志賀原子力発電所2号炉  
敷地の地質・地質構造について

【コメント回答】

平成29年3月10日  
北陸電力株式会社

## 第368回審査会合(H28.6.10)におけるコメント

地質鉛直断面図(9-9'断面※)

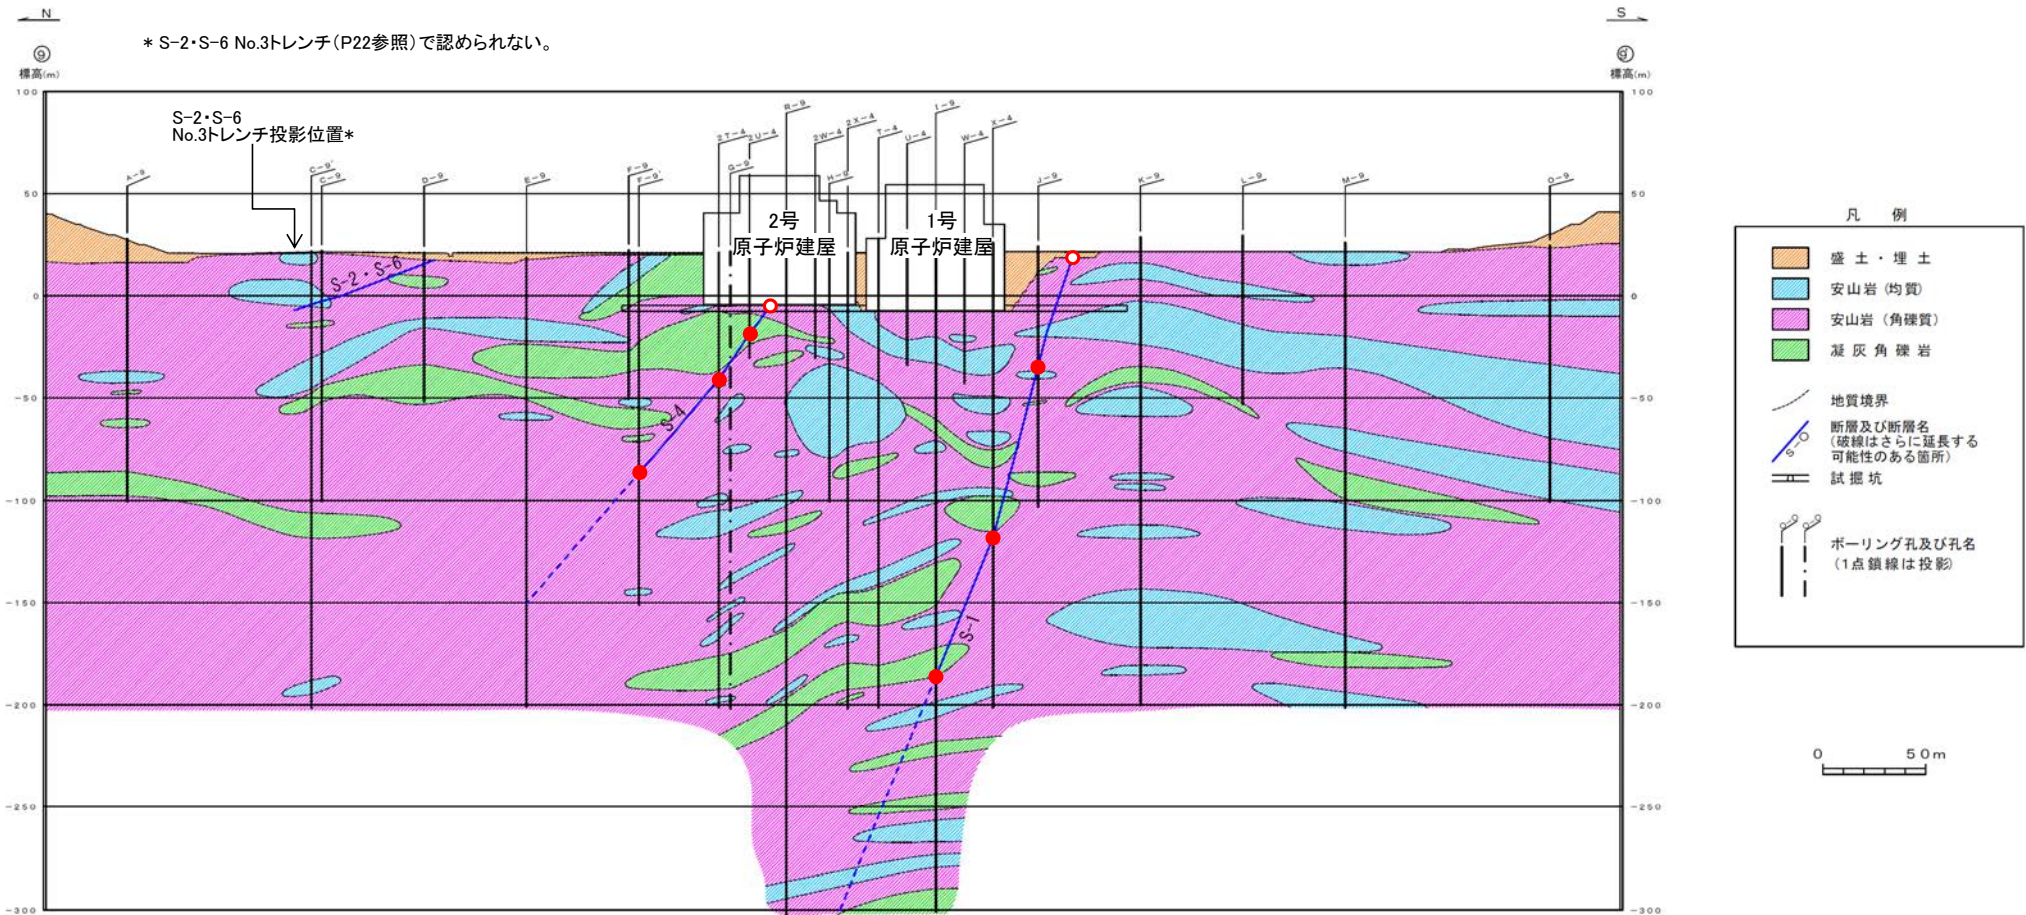
※【コメントNo.8】

設置変更許可申請書における解析用要素分割図(9-9'断面)と地質鉛直断面図(9-9'断面)で、断層分布が異なることについて説明すること。  
⇒(両者が異なった理由)

- ・地質鉛直断面図については、今回の変更許可申請時点(平成26年8月)での、断層分布形状に係る調査結果を反映し作成。
- ・一方、解析用要素分割図については、新指針適合性評価(バックチェック)時点(平成20年3月)の旧地質鉛直断面図から作成。

## コメントNo.10回答 S-4の分布

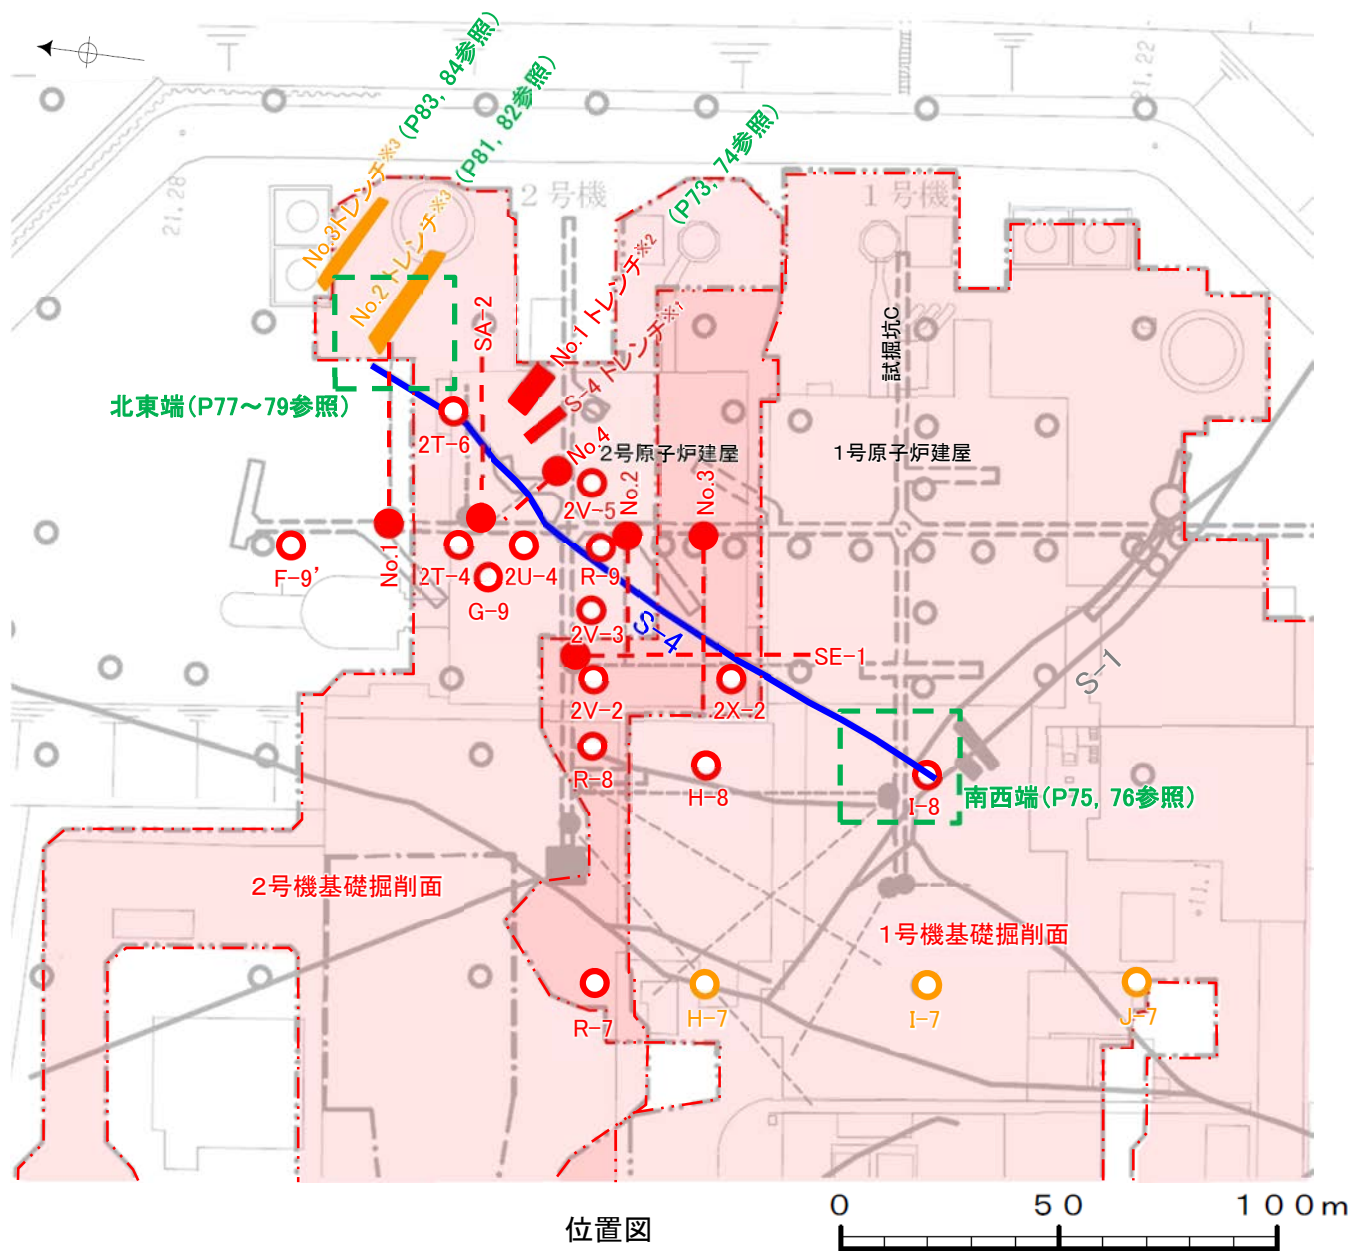
No	コメント
10	S-4について、平面図に図示している他のトレンチについても、端部データとしても重要なのでデータを提示すること。

■コメントNo.10の対応として、S-4の端部データに関するトレンチについてデータを示す。

■また、今回、検討すべき構造の抽出として、固結した破碎部にも着目したことに伴い、断層分布について再評価を行った結果を示す。
